ITINERARIO NAPOLI – BARI RADDOPPIO TRATTA CANCELLO-BENEVENTO II LOTTO FUNZIONALE FRASSO TELESINO – VITULANO 1° LOTTO FUNZIONALE FRASSO TELESINO – TELESE

Relazione Tecnica Perizia Differenziale. Variante NV08 Ordinanza 36

NV08 – Spostamento della strada di emergenza al km 24+188

NV08 – STRADA DI EMERGENZA AREA SICUREZZA FA04 AL KM 24+200

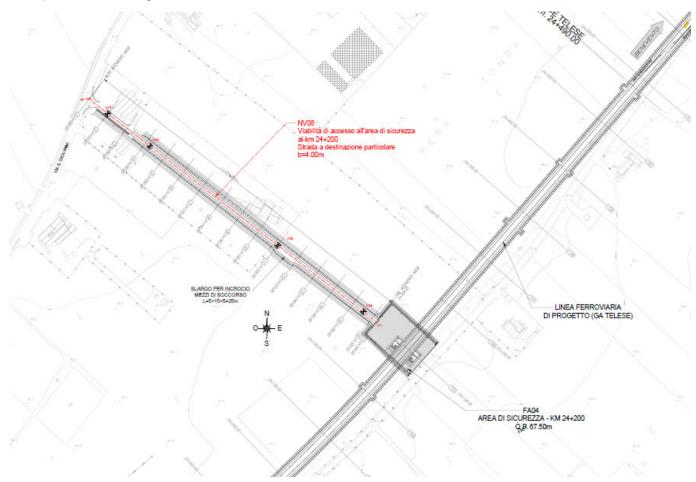
Il PD prevedeva il collegamento dell'area di sicurezza FA04 al km 24+200 con via San Giovanni.

NV06A -STRALCIO ORDINANZA 36 NV08

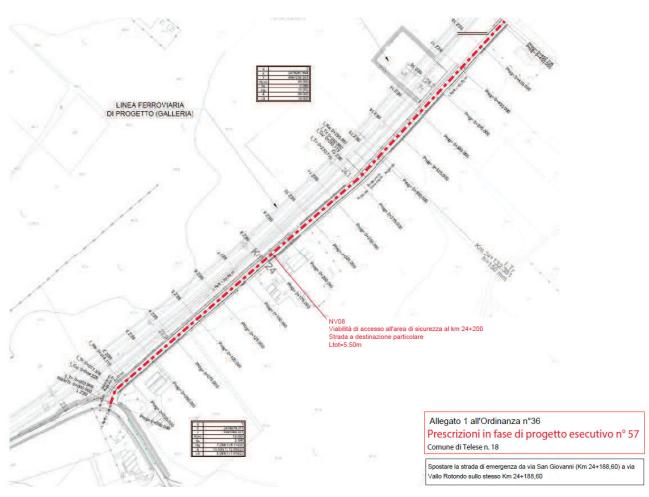
L'Ordinanza 36, prescrizione n. 57 (Comune di Telese n. 18), ha prescritto di spostare la strada di emergenza da via S. Giovanni (km 24+188.60) a via Vallo Rotondo sullo stesso km 24+188.60:
